ACTA No. 17

Se solicitó por parte de representantes de la consultoría mesa de trabajo para presentar solicitar a los evaluadores claridad frente a observaciones realizadas al componente de geotecnia del proyecto **"CONSTRUCCION DE OBRAS COMPLEMENTARIAS PARA LA OPTIMIZACION DEL SISTEMA DE ACUEDUCTO Y ALCANTARILLADO DEL AREA URBANA DEL MUNICIPIO DE CONDOTO"**.

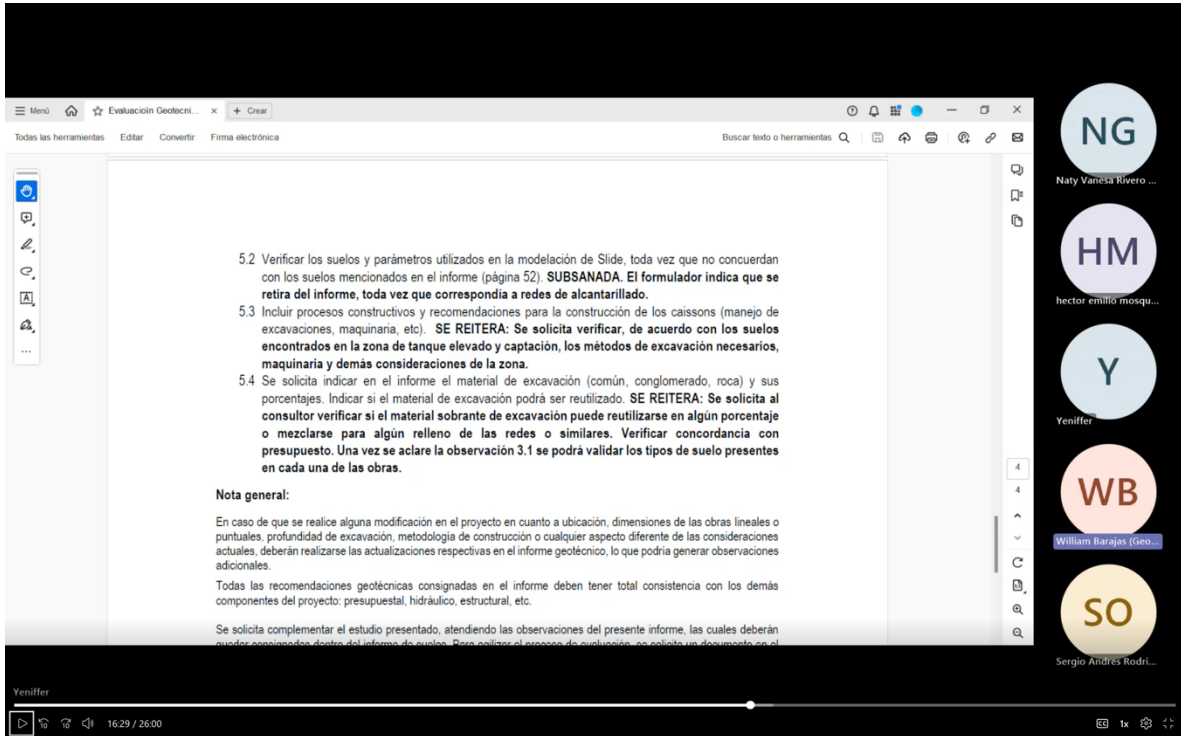
- 4.5 Indicar el tipo de estructura de los descoles (escalonados, pantallas, etc) y generar recomendaciones geotécnicas para su protección. **SUBSANADA: Estas estructuras ya no harían parte del proyecto a consideración del VASB.**

- 4.6 En las memorias de cálculo estructurales se recomiendan mejoramientos de suelo que no se indican en el informe geotécnico, verificar. En caso de requerirse algún mejoramiento, deberá justificarse técnicamente la necesidad de implementarlo, con el fin de optar por soluciones técnica y económicamente viables. **SUBSANADA. Se recomienda desde el punto de vista hidráulico y estructural, analizar distintas alternativas y verificar la más conveniente en términos técnicos y económicos.**

- 4.7 Incluir el análisis de estabilidad de talud, cimentación y recomendaciones geotécnicas de la zona donde se proyecta la estructura de la captación. **SE REITERA: Los parámetros geomecánicos de los suelos incluidos en las modelaciones deben tener concordancia con los anteriores indicados en el informe, revisar y soportar. Se solicita incluir el cálculo del coeficiente sísmico vertical y horizontal (usando Kst) ver NSR-10 título H, la cual debe ser utilizada en la modelación pseudoestática.**

- 4.8 Incluir estructura de cimentación redes de acueducto, solo se incluye alcantarillado (pag 29). **SUBSANADA.**
- 4.9 Justificar técnicamente la necesidad del uso de geotextil en la cimentación de redes de alcantarillado (página 29). **SUBSANADA. Este proyecto no contemplaría redes de alcantarillado.**

- 4.10 Incluir cálculo de deflexiones de las tuberías y compararlas con las tolerancias del fabricante. **SE REITERA: No se incluye información.**
- 5. Excavaciones y recomendaciones constructivas

- 5.1 Incluir esquemas en planta y perfil donde se identifique el distanciamiento entre las estructuras nuevas y existentes. Incluir el cálculo del bulbo de presiones generados por la construcción de las estructuras nuevas y analizar su incidencia en la estabilidad y funcionalidad de las obras existentes. **SUBSANADA: El formulador indica que todas las estructuras son nuevas.**
